Ontwerpbesluit

vast te stellen ingevolge artikel 5.1 van de Waterwet en op grond van de bevoegdheid zoals neergelegd in artikel 78 van de Waterschapswet, de legger waterstaatswerken 2021 te wijzigen zoals op bijgevoegde kaart (bijlage 1) is weergegeven.

De status van watergang met nummer: DO40 wijzigt van A-water naar B-water. Hiermee komt ook de beschermingszone voor het onderhoud door het waterschap te vervallen.

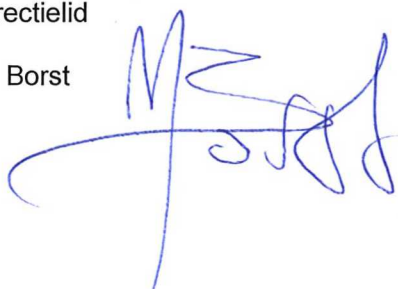
Watergang DO40 wordt afgewaardeerd naar een B-water. De watergang heeft tussen de 10 en 30 liter/seconde afvoer en voldoet hiermee aan het criterium van een B-water. Als gevolg van deze afwaardering, komt de onderhoudsplicht van het doorstroomprofiel van de watergang bij de aangelande(n) te liggen.

De beschermingszone naast watergang DO40 komt te vervallen vanwege de statuswijziging van een A- naar B-water. B-wateren worden onderhouden door de aanliggende eigenaren. Hierdoor is een beschermingszone voor het uitvoeren van onderhoud door het Waterschap niet meer noodzakelijk is.

Leggeraanpassing		
Naam Watergang	DO40	
Ter hoogte de kadastrale percelen	Sint-Oedenrode, E4628, E4626, E4624, N341, N945, N946, N339, N902, N905, N391	
Watergangdeel: DO40_HO1a, DO40_HO1c		
Huidige beschermingszone regulier onderhoud	1 m (uit linkerinsteek)	5 m (uit rechterinsteek)
Nieuwe beschermingszone regulier onderhoud	0 m (uit linkerinsteek)	0 m (uit rechterinsteek)
Huidige beschermingszone buitengewoon onderhoud	0 m (uit linkerinsteek)	5 m (uit rechterinsteek)
Nieuwe beschermingszone buitengewoon onderhoud	0 m (uit linkerinsteek)	0 m (uit rechterinsteek)
Watergangdeel: DO40_HO1b

Huidige beschermingszone regulier onderhoud	5 m (uit linkerinsteek)	1 m (uit rechterinsteek)
Nieuwe beschermingszone regulier onderhoud	0 m (uit linkerinsteek)	0 m (uit rechterinsteek)
Huidige beschermingszone buitengewoon onderhoud	5 m (uit linkerinsteek)	0 m (uit rechterinsteek)
Nieuwe beschermingszone buitengewoon onderhoud	0 m (uit linkerinsteek)	0 m (uit rechterinsteek)
